Ka 2 u. Ka 2B TM-Nr. 11
Ka 6, 6/0, 6B, 6BR, 6CR, 6B-S . . TM-Nr. 21
K7 TM-Nr. 18
K8, K 8B, K 8C TM-Nr. 23
K9 TM-Nr. 1
K11 TM-Nr. 1
ASK 13 TM-Nr. 12
ASK 18, ASK 18B TM-Nr. 6

Höhenruder

Technische Mitteilung
für Muster siehe Bl.1

Alexander Schleicher
GmbH & Co.
Segelflugzeugbau
D-6416 Poppenhausen

Fig. 1

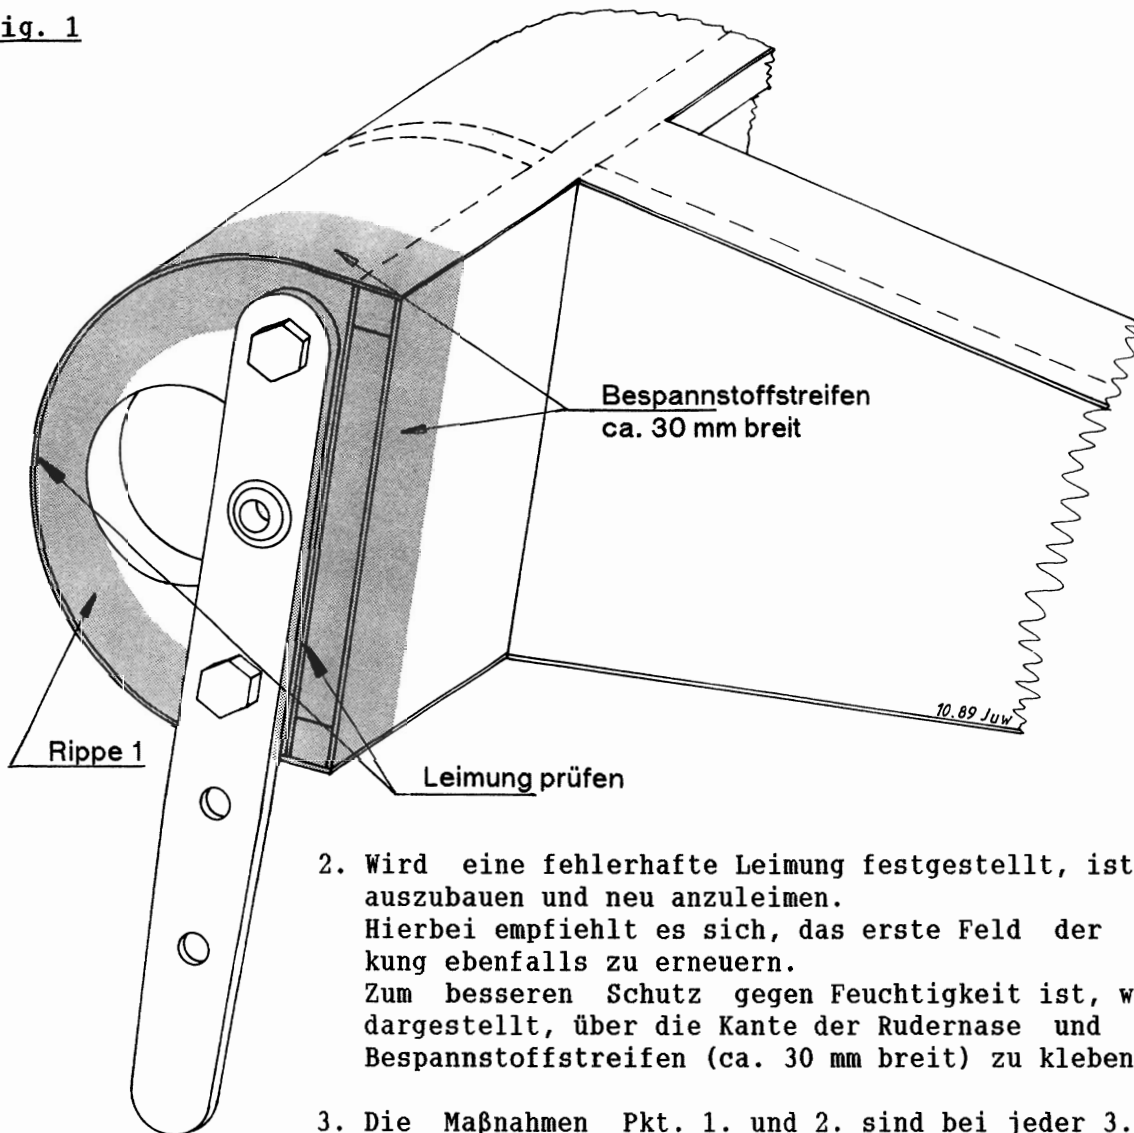
Ein Segelflugzeug vom Muster K7 konnte bei einem Windenstart nach dem Ausklinken des Schleppseiles nicht sofort in die Normalfluglage gebracht werden. Bei voll gezogenem Höhenruder konnte nur das linke Höhenruder sinngemäß betätigt werden, das rechte zeigte nach unten. Ursache war eine gelöste Leimung an der Rippe 1 des Höhenruders, an der der Höhenruderbeschlag befestigt ist. Ähnliche Vorfälle führten bereits zur LTA 72 - 7 vom 09.02.72.

1. Höhenruder abbauen.
Prüfen ob die Leimung zwischen Rippe 1 und dem Sperrholz der Rudernase bzw. dem Höhenruderholm in einwandfreiem Zustand ist (siehe Fig. 1). Gleichzeitig überprüfen ob die LTA 72-7 vom 09.02.72 früher schon einmal durchgeführt worden ist (betrifft nicht K9, K11 u. ASK 18); wenn ja, dann muß zur Überprüfung der Leimung zuerst vorsichtig der Bespannstoffstreifen abgelöst werden.

2. Wird eine fehlerhafte Leimung festgestellt, ist die Rippe 1 auszubauen und neu anzuleimen. Hierbei empfiehlt es sich, das erste Feld der Nasenbeplankung ebenfalls zu erneuern. Zum besseren Schutz gegen Feuchtigkeit ist, wie in Fig. 1 dargestellt, über die Kante der Rudernase und Rippe 1 ein Bespannstoffstreifen (ca. 30 mm breit) zu kleben.
3. Die Maßnahmen Pkt. 1. und 2. sind bei jeder 3. Jahresnachprüfung zu wiederholen. Diese TM ist als Anhang in die Flug- und Betriebshandbücher der angesprochenen Muster einzufügen und im Berichtigungsstand einzutragen.

Rippe 1 aus Vielschichtsperrholz, 15 mm dick und Nasenbeplankung aus Sperrholz, 1 mm dick nach DIN L 182/183, Sorte 1/2 oder NL 9128, 6.1013.
Zeichnung siehe unter Maßnahmen.
